Oggetto: [ID: 9251] Progetto di un impianto agrovoltaiico denominato "LARINO 8", della potenza di 21,017 MW e delle relative opere di connessione alla RTN, da realizzarsi nei comuni di Ururi (CB), Montorio dei Frentani (CB) e Larino (CB).

Proponente: Società VERDE 5 S.r.l.

Procedura: VIA nell'ambito PNIEC-PNRR ai sensi dell'art. 23 del D.lgs. 152/2006.

Parere tecnico istruttorio della Soprintendenza Speciale per il PNRR.

Fig. 4 - Intervisibilità di progetto (in azzurro le aree da dove l'intervento è più visibile.) Da Elab. progettuale Tav 5

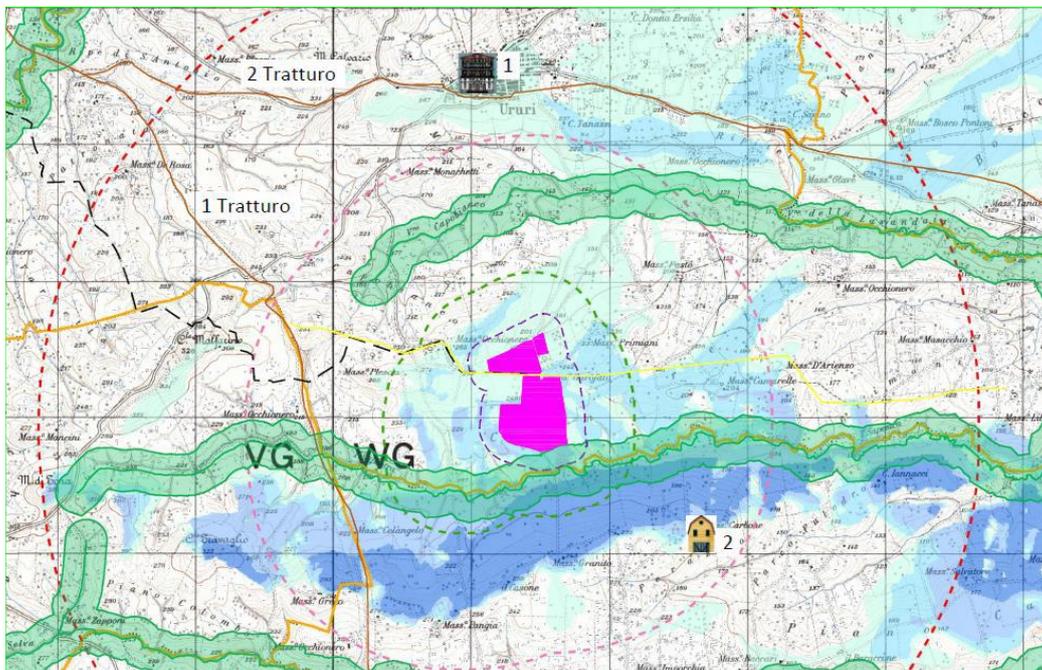
Quanto rilevato risulta evidente anche dalla Carta dell'intervisibilità presentata dalla società proponente (cfr. elab. *Tav 5 - Intervisibilità di progetto*) dove seppur in modo approssimato e semplificato, emerge che da tutti i luoghi sopramenzionati l'impianto fotovoltaico risulta ampiamente visibile, in particolare dalla strada panoramica di *Via Giardini nel centro urbano di Ururi*, dalla *Masseria Carbone* e dal punto panoramico *del Tratturo S.Andrea Biferno* tra le masserie *Greco e Colangelo*, oltre a tutta la rete delle masserie rurali presenti a ridosso del crinale che separa il Torrente Sapestra e il Vallone della Lavandaia.

Fig.7 - Localizzazione dell’impianto - analisi valutativa GIS – SS-PNRR

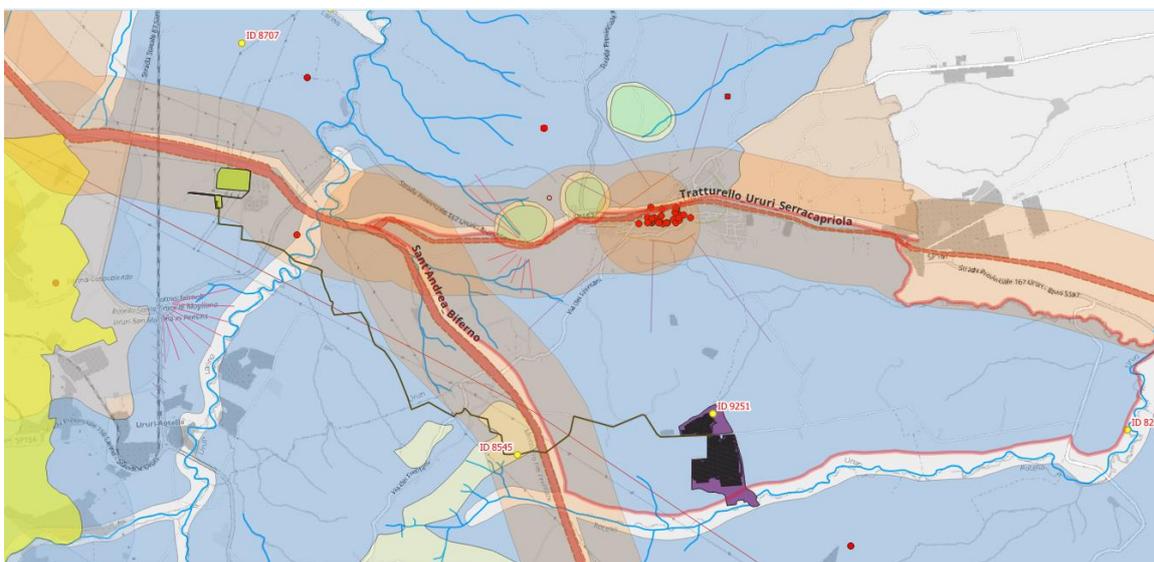
Nel quadro di tutele sopra espresso si rileva che alla distanza di circa 1,2 Km dall’impianto, è chiaramente evidente l’intrusione visiva che si genera nei coni di visuale che si aprono lungo il percorso tratturale *S. Andrea -Biferno*, anche se il fotorender prodotto dalla società proponente sembrerebbe non proprio congruente con la carta di intervisibilità prodotta.

Si rileva inoltre che anche le opere di connessione addossate alla centrale TERNA e alla Turbogas, a loro volta dislocate a bordo del Tratturo, **contribuirebbero ad incrementare ulteriormente l’alterazione percettiva del contesto di giacenza del medesimo tratturo**. Come in precedenza segnalato (*cf. paragrafo Beni Archeologici*) il Tratturo *S. Andrea - Biferno* è anche direttamente attraversato dal cavidotto.

Fig.8 - Localizzazione dell'impianto. Impianto eolico esistente: bandierine nere.

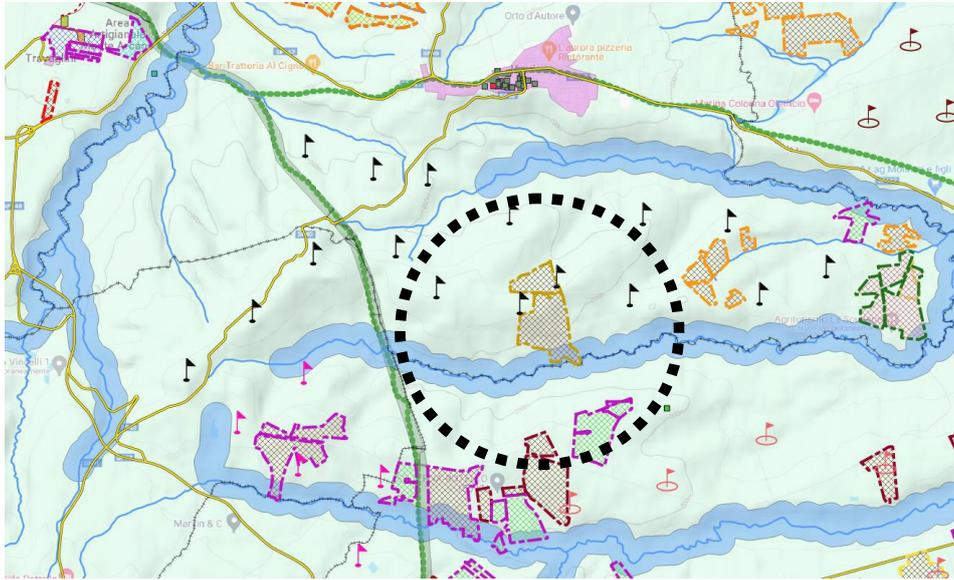
stravolgimento del sistema agricolo e delle visuali, sistema paesaggistico già notevolmente alterato dalla presenza degli impianti altri grandi FER insediati (cfr, Fig 8 e 9), il che contribuirebbe ad aggravare lo stato di snaturamento del paesaggio agricolo e di trasformazione della texture agricola storica, con forti processi di artificializzazione e di consumo di suolo.
